PSL-3604 – доработка аппаратной части

Платы rev. 1

Рис. 10.

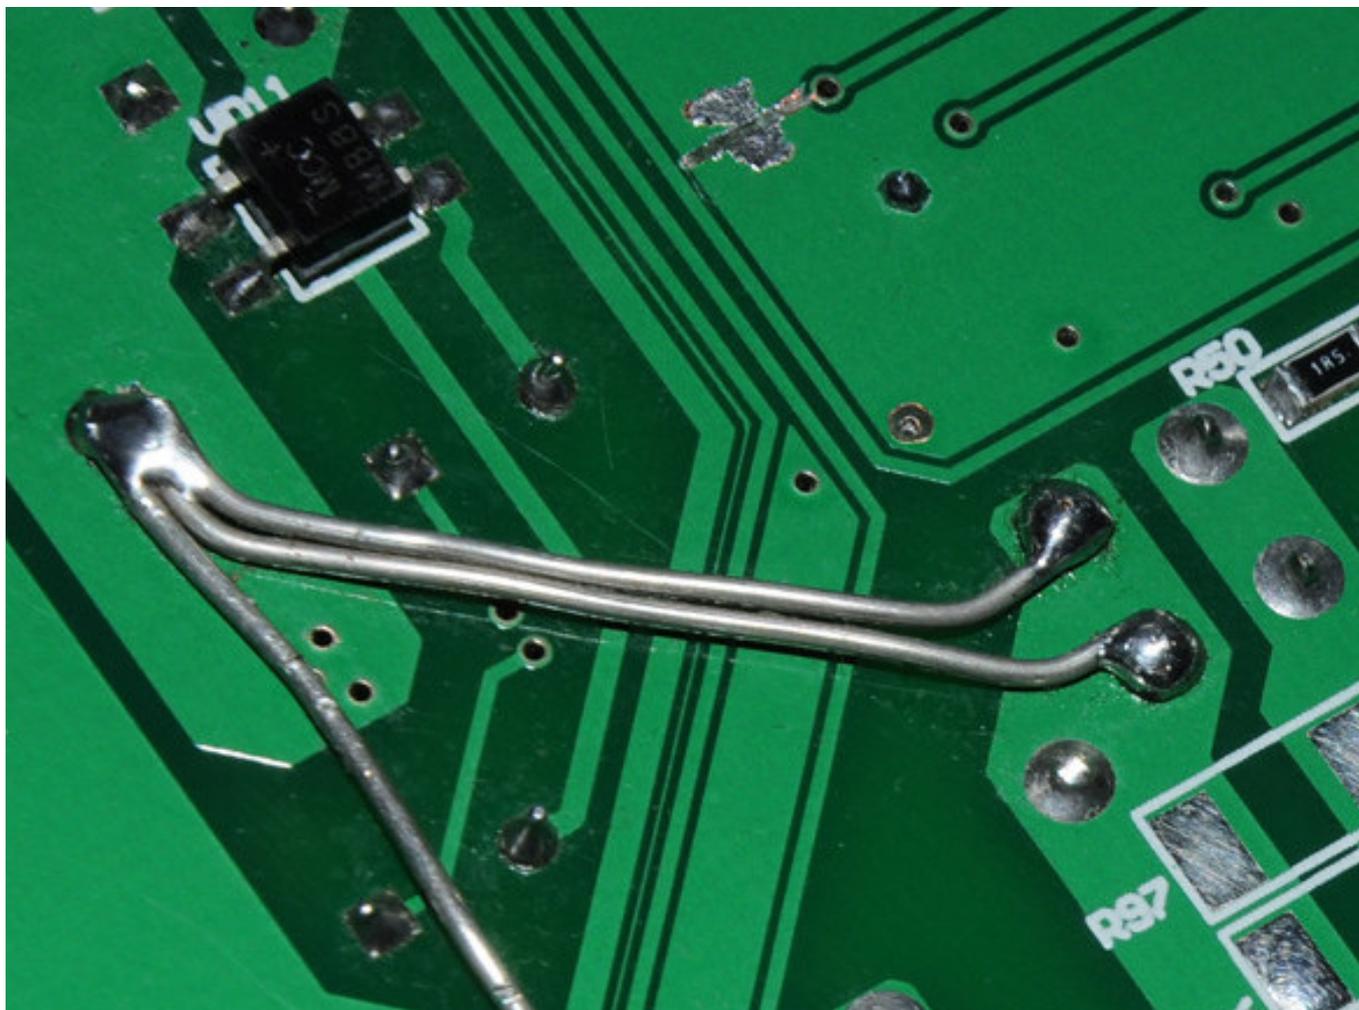
15. **Доработка не обязательная** - для уменьшения напряжения помех на сигнале COM относительно GND, соединить клемму XT17 (GND) на основной плате с полигоном силовой земли («минус» конденсатора C18) (рис. 10).

Рис. 11.

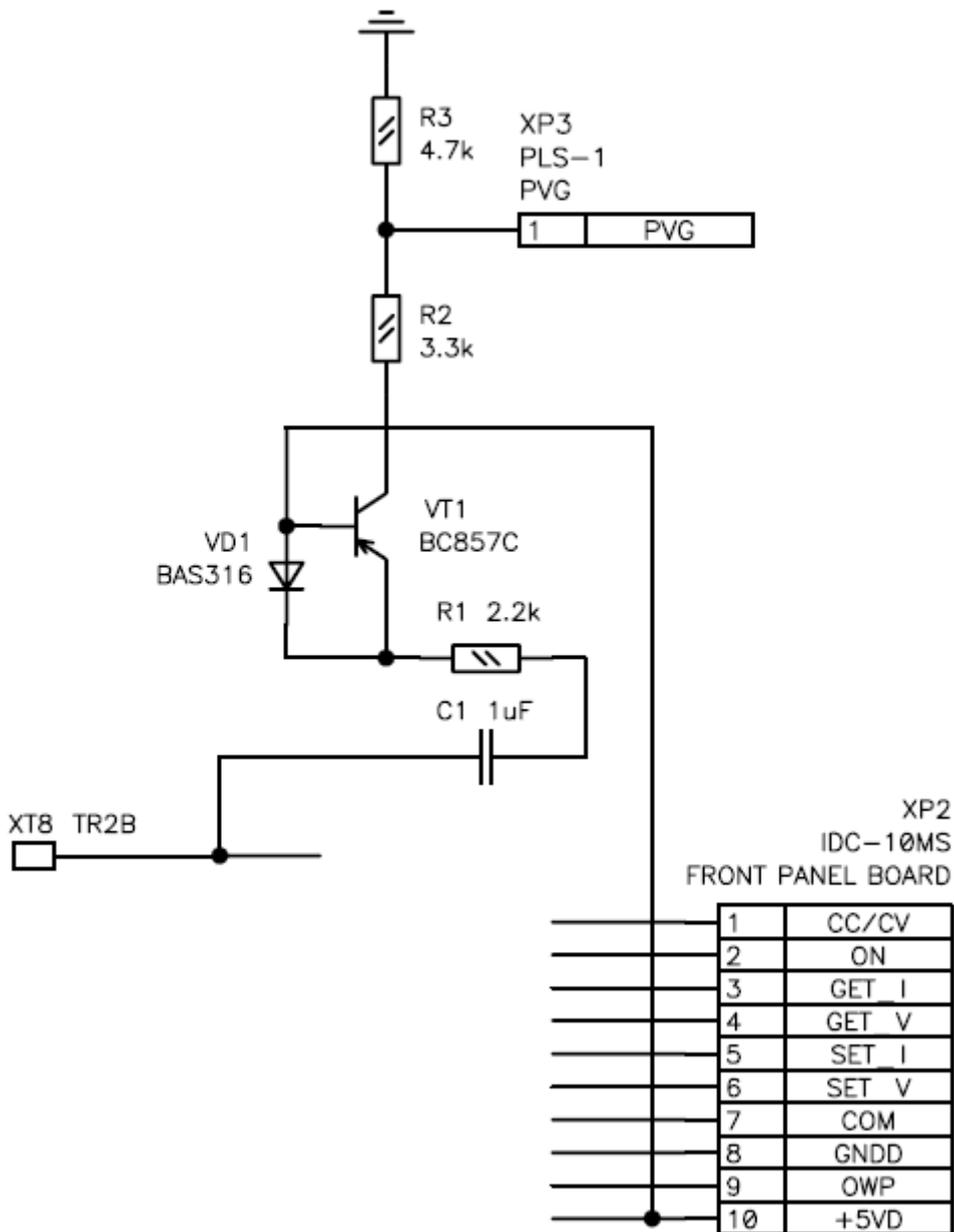
16. **Доработка не обязательная** - при выключении питания на дисплее мигают всякие ненужные значения, звуковой излучатель пищит. Чтобы устранить проблему, нужно добавить схему детектора питания (рис. 11). Собирается схема любым способом монтажа на основной плате (рис. 12). Выход этой схемы заводится на штырек, далее проводом (рис. 14) подключается к штырьку на плате передней панели. Он запрессовывается в отверстие диаметром 0.7 мм, просверленное в точке, отмеченной на рис. 13. Штырек соединяется перемычкой с выводом 33 (PA12) контроллера (рис. 15).
